RESOLUCIÓN N° **1485** DE 2021
(13 septiembre de 2021)

“POR LA CUAL SE CONCEDE AUTORIZACION DE OCUPACION DE CAUCE PERMANENTE SOBRE LA ESTRUCTURA DE ENTREGA DEL ARROYO CAURINA EN JURISDICCION DEL MUNICIPIO DE BARRANCAS - DEPARTAMENTO DE LA GUAJIRA, PRESENTADO POR LA EMPRESA CARBONES DEL CERREJON LIMITED – CERREJON Y SE DICTAN OTRAS DISPOSICIONES”.

Figura 8. Manchas de niveles del arroyo Caurina para tr=2,33 años con y sin desviación del arroyo Caurina

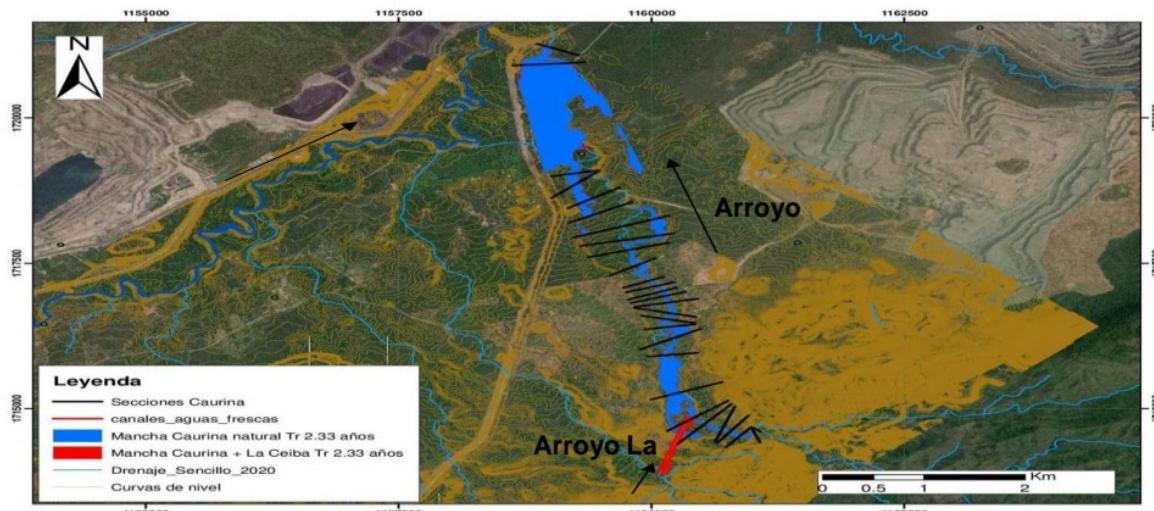
Como se puede observar las diferencias de niveles son muy pequeñas, situación que está acorde con las condiciones morfodinámicas del arroyo, en cuanto el sector corresponde a la zona de inundación del mismo, por lo tanto, con el aporte del arroyo La Ceiba no se alterarán estas condiciones de comportamiento hidráulico del arroyo Caurina.

Las siguiente Imagen presenta las manchas de inundación del **Arroyo Caurina** para una Tr 2,33 años con y sin el aporte del arroyo La Ceiba, donde se observa que la variación es mínima.

Gráfico 7. Sección transversal de la obra hidráulica de ocupación de cauce

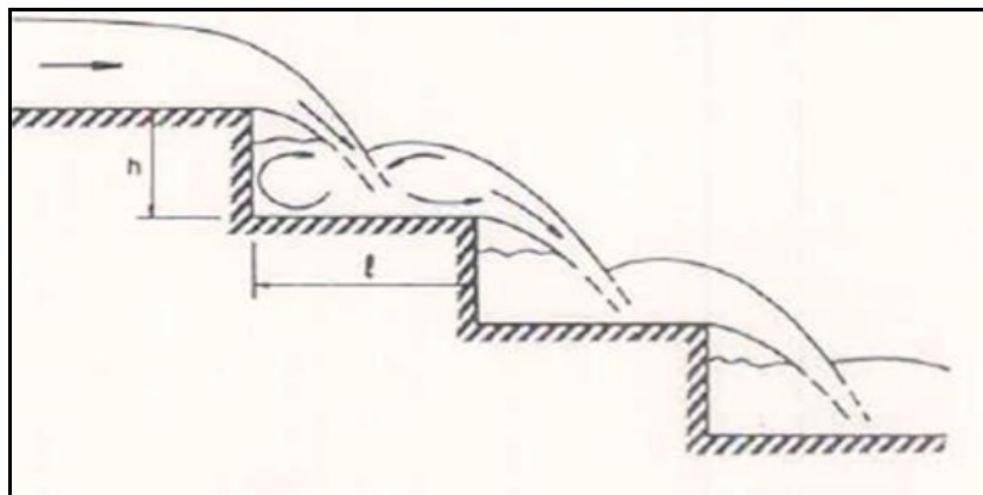
PARAGRAFO SEGUNDO: ESPECIFICACIONES DE LA OBRAS DE OCUPACIÓN Y DIMENSIONES La obra hidráulicas están conformadas por la construcción de una obra hidráulica de entrega de las aguas proveniente de la reorientación del arroyo la Ceiba, como se indica en los gráficos 7 y figura 10.
